[9] [개선, 통보, 시정(감액)9] 사항

1. 제 목 : 어린이 보호구역 적색 포장 계획 부적정

[그림 2] 어린이 보호구역 정비 표준모델(간선도로 C타입)

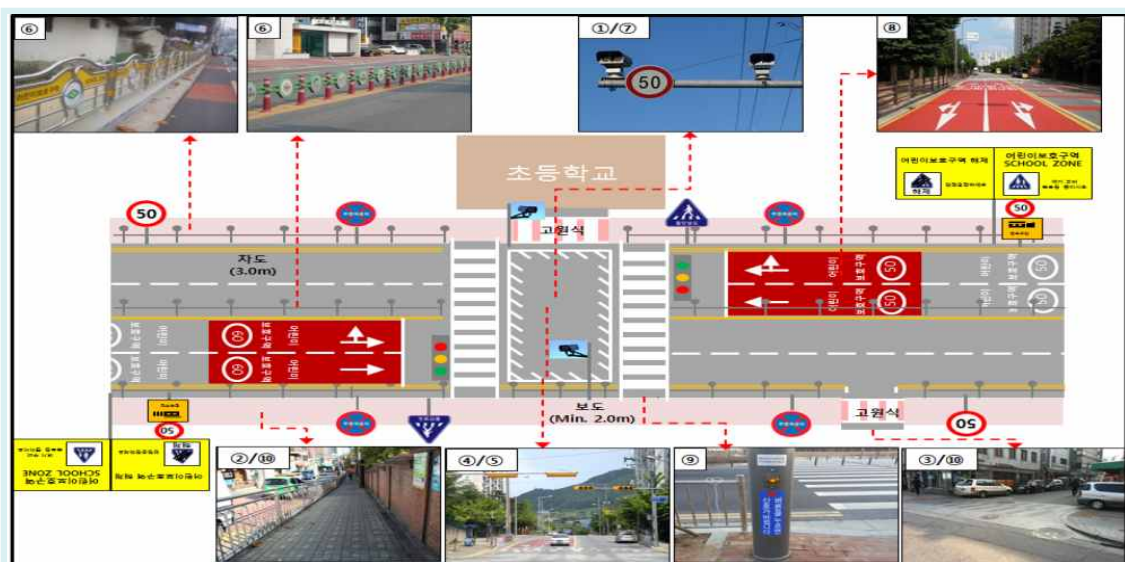
이와 관련하여 2015. 9월 단지기술회에서는 관련 내용을 반영하여 「설계지침(토목)」을 개정하였으며, 2016. 8월 국민안전처에서는 [그림 2]와 같이 「어린이 보호구역 정비 표준모델」을 마련하여 제시하였다.

따라서 교통영향평가 시 어린이 보호구역에 적용하는 포장은 위 지침에 따라 일반 포장으로 반영하고, 주요 횡단보도 등 미끄럼방지기능이 필요한 지점에만 제한적으로 적색 미끄럼방지 포장을 적용하는 것이 타당하다.

그런데 최근 2년 동안 교통영향평가 협의가 완료되었거나 진행 중인 사업지구에 대해 어린이 보호구역 적색 포장 적용 현황을 조사한 결과 [표 34]와 같이 어린이 보호구역 전 구간에 적색 포장을 계획하는 등 지침과 다르게 적용하고 있는 것으로 나타났다.
